MELDING VAN TERUGROEPACTIE - (NL)

Cannondale Bad Boy- en Bad Girl-fietsen van 2010-2012

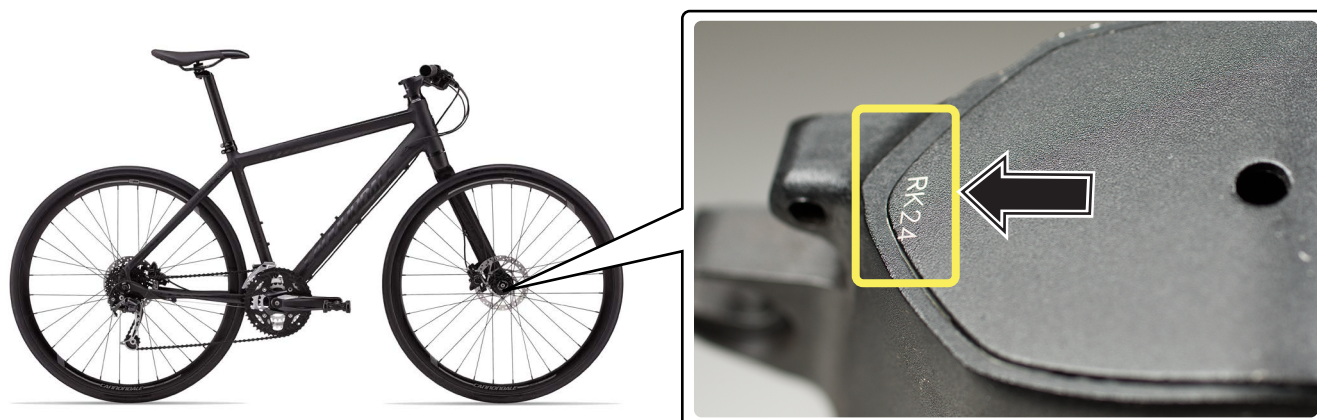
Bad Boy- en Bad Girl-fietsen uit 2010-2012 die vallen onder de terugroepactie, kunnen worden geïdentificeerd aan de hand van de datumcode op de onderkant van de vorkarm. Kijk naar het eerste teken van de code en vergelijk dat met de onderstaande tabel om te zien of de fiets onder de terugroepactie valt.

Deze terugroepactie is het gevolg van meldingen over fietsen die scheurtjes krijgen door metaalmoeheid op de plek waar de as bij de vorkarm komt. Scheurtjes door metaalmoeheid breiden zich uit tijdens het gebruik en kunnen resulteren in een gebroken as. Er bestaat kans dat de as loskomt van de vorkarm, met risico op ongevallen of letsel tot gevolg.

Als uw fiets onder de terugroepactie valt, gebruik hem dan niet meer en breng hem naar de dichtstbijzijnde Cannondaledealer voor controle en vervanging van de vork.
